XIANGJUN 上海湘俊气动工程股份有限公司

材料	45#	版本	E	产品名称	碰焊活塞杆系列
绘制		产品代号		替换号	
校核		货品编码		产品图号	L-FGS6A&6B系列
批准		重量		比例:	1:1
				顾客代号

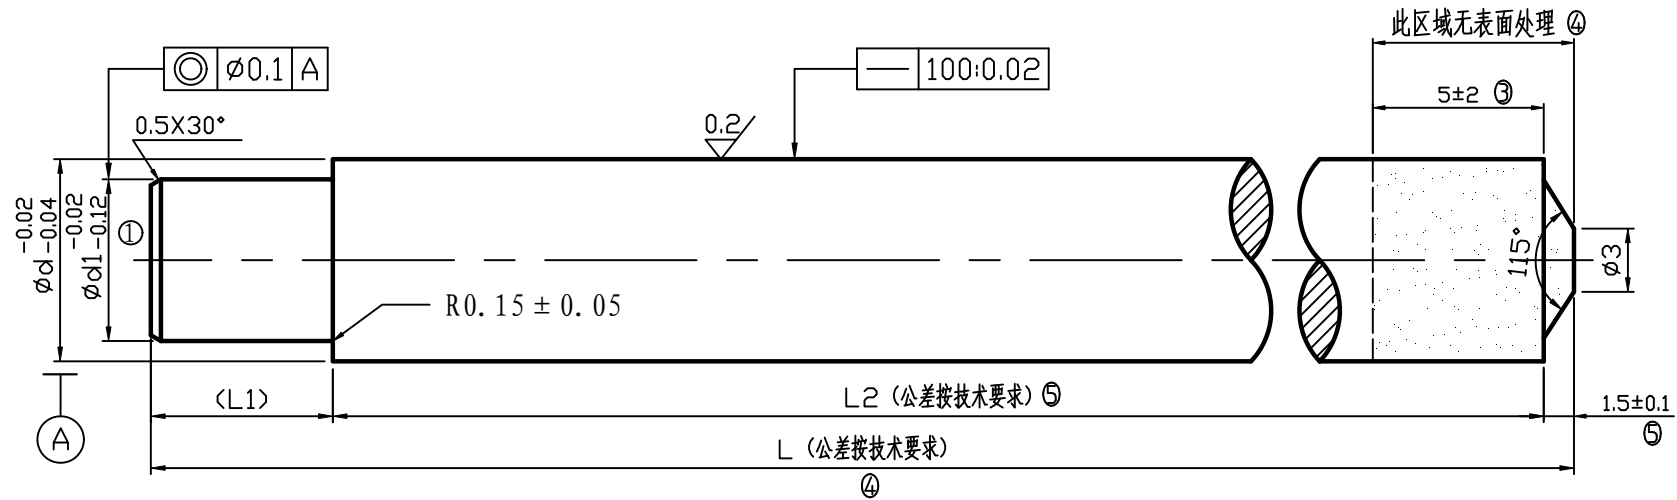
REVISIONS			
REV	DESCRIPTION	DATE	APPROVED
①	公差-0.02/-0.04 改成 -0.02/-0.12	2020-8-4	尹秋君
②	增加倒角标注R0.15±0.05	2020-8-4	尹秋君
③	增加规格2A、3A、5A、6A, 喷焊端抛光长度由9变更为5	2022-5-11	夏超斌
④	活塞杆端表面抛光变更为活塞杆端及喷焊端区域无表面处理, 总长L公差变更	2022-8-15	夏超斌
⑤	增加规格FGS6B2A, L1变更为参考尺寸, L1.5变更为1.5±0.1, L2公差变更	2022-12-12	夏超斌
